**Artikel:** Multifunktionales Schulzentrum mit Sport- und Freizeiteinrichtungen in Brühl-Süd

# Multifunktionales Schulzentrum mit Sport- und Freizeiteinrichtungen in Brühl-Süd

1. Rang = 1. Preis-7/1060

## 2. Rang = 2. Preis – 6/1050

3  
Grundriß Erdgeschoß 1:1200.

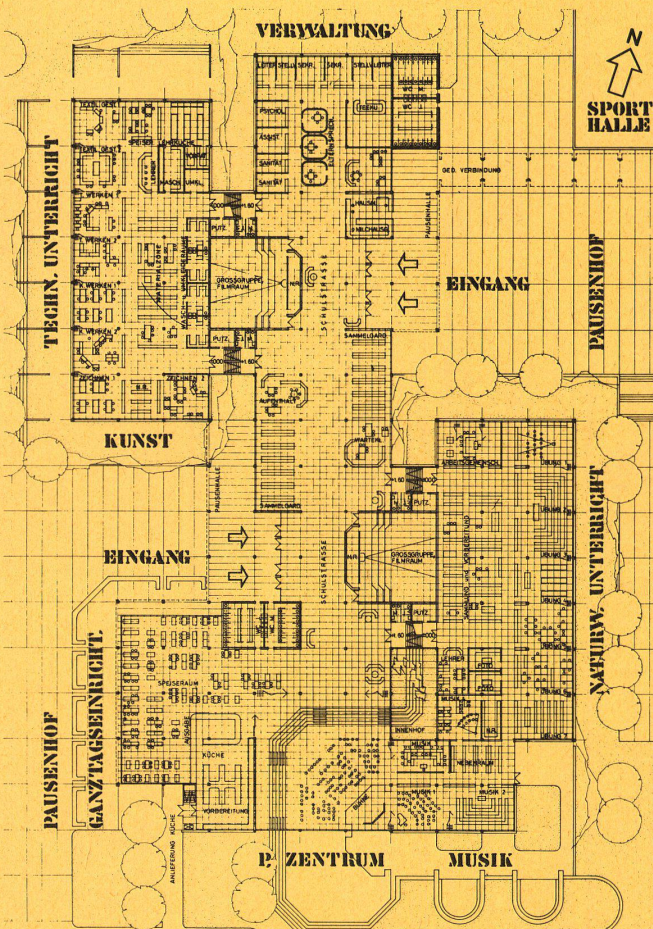
1. Bewertung der inneren Funktion  
Allgem. Unterricht
- 1.1a Zu starke Zerlegung in zwei »Baustrakte«.
- 1.1b Zu starke Konzentration von Garderobe und Schließfächern.

- 1.3 Die funktionelle Zuordnung der Unterrichtsbereiche leidet unter der Zerlegung in zwei spiegelverkehrt zueinander angeordnete Trakte an einer Zentral-schiene.  
Die organisatorische Verbindung ist nur über lange Wege mit Überwindung von Höhendifferenzen (Treppenhäusern) bzw. nur bei Durchquerung des Bibliothek-Bereichs möglich.  
Positiv bewertet wird die funktionelle Differenzierung der Schulstraße und die Verbindung von innen und außen.

3. Bewertung der gestalterischen Qualität
- 3.1 Sehr lebendig gegliederte Schulstraße mit großer Transparenz unter optischer Einbeziehung der Außenräume. Flurbreiten im Obergeschoß teilweise nicht ausreichend, Gestaltung der Innenräume, insbesondere der Verkehrsbereiche in den Obergeschossen befriedigt nicht.

4.6 Die Zusammenfassung der vertikalen Verkehrswege mit den sanitären Installationskernen an geeigneter Stelle ermöglicht eine großzügige Raumzusammenfassung, die eine hohe Veränderbarkeit gewährleistet.  
Die Erweiterungsmöglichkeiten, die im Grundrißsystem prinzipiell angelegt sind, werden durch die erdgeschoßig vorgelagerten Vorbauten im Obergeschoß weitgehend unmöglich gemacht.  
Eine Erweiterung der einzelnen Fachbereiche ist gut möglich.  
Die Unterteilung der Bauabschnitte ist gut gelöst.

Lageplan.

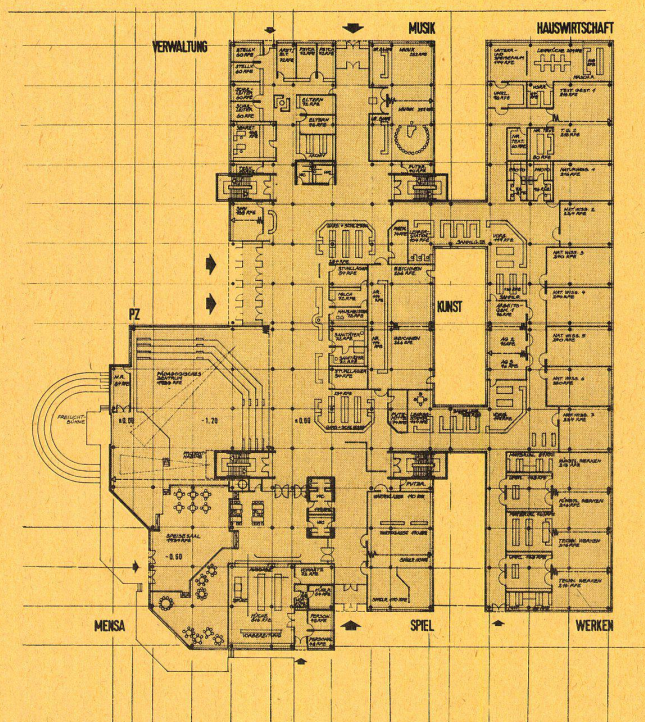
2. Bewertung der äußeren Funktion
- 2.1 Äußeres Erschließungssystem
  - Erschließung für Fußgänger- und Fahrverkehr grundsätzlich richtig. Fahrverkehr von der K1 mit Parkplatz zwischen Schule und Sportanlagen an der Nordseite des Geländes.

- Fußgängeranbindung an der Nordwest- und Südwestecke des Geländes, zusätzliche Anbindung nach Süden und Norden in der Mitte des Geländes.
  - Keine Überschneidung von Fußgänger- und Fahrverkehr, optimale Lösung.

- 2.2 Gliederung und Zuordnung der Baukörper
  - Orientierung, Gliederung und Zuordnung richtig. Abschirmung gegen mögliche Geräuschmissionen durch die KBE durch Erdwall und genügendes Abbrücken des Schulkörpers vom Schienenstrang.

- 2.3 Gliederung und Anordnung der Freiflächen
  - Großzügige und klare Gliederung, funktionell richtig, insbesondere auch im Hinblick auf die Andienung durch den Individualverkehr (der Parkplatz wird durch das Umkleidegebäude und die Sporthalle gegen das Schulgebäude abgeschirmt). Lediglich die Anordnung des Toiletten/Pausenhallenbaukörpers unverständlich.

- 2.4 Erweiterungsmöglichkeiten auf dem Grundstück
  - Grundsätzliche Erweiterungsmöglichkeit gegeben, bei Makroerweiterung nach Süden stört das Hausmeisterhaus.

Grundriß Erdgeschoß 1:1200.

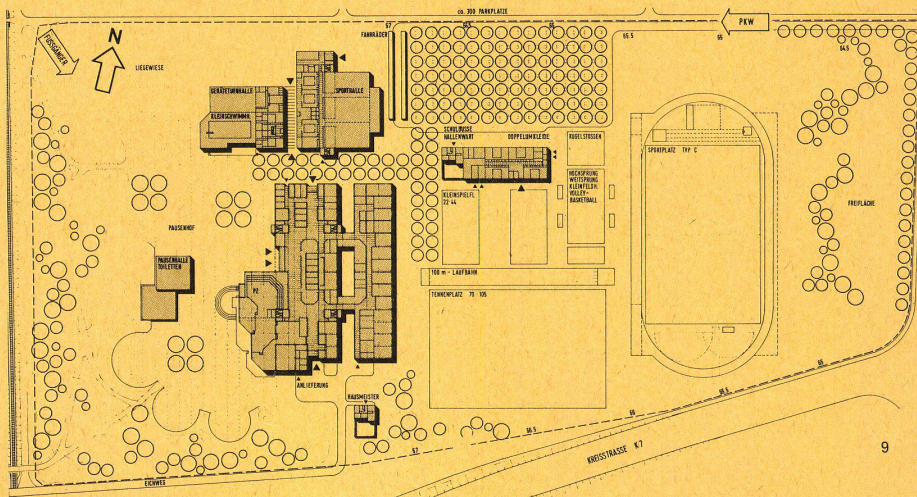
1. Bewertung der inneren Funktion
  - Allgem. Unterricht
- 1.1a negativ: zu enge Erschließung der Großräume an den Kopfseiten.
  - Arbeits- und Wirtschaftslehre
 negativ: die starke Zerlegung und Art der Erschließung.

- 1.1b Keine ausreichende Dezentralisierung der Garderoben- und Schließfächer.
- 1.1c Zahl und Anordnung der Lehrerstützpunkte unbefriedigend.
- 1.1d Nutzungsaustausch mit Mensa vorzüglich.

- 1.1f Zuschauererschließung aufgelöst.
- 1.3 Eine eindeutige Aufschlüsselung im Erdgeschoß im Zusammenhang mit dem Pädagogischen Zentrum bedingt eine gute Orientierung im Erdgeschoß. Die Qualität des Verkehrsnetzes in den Obergeschossen leidet unter Schematismus und Enge. Kurze Wege zwischen den Unterrichtsbereichen sind gegeben.

3. Bewertung der gestalterischen Qualität
- 3.1 Gestaltung der Innenräume
  - Im Erdgeschoß differenziertes Angebot mit Erlebnisreichtum vor allem im Bereich des Pädagogischen Zentrums und der Mensa, im Bereich der Sonderunterrichtsräume teilweise reizlose Ganglösung.
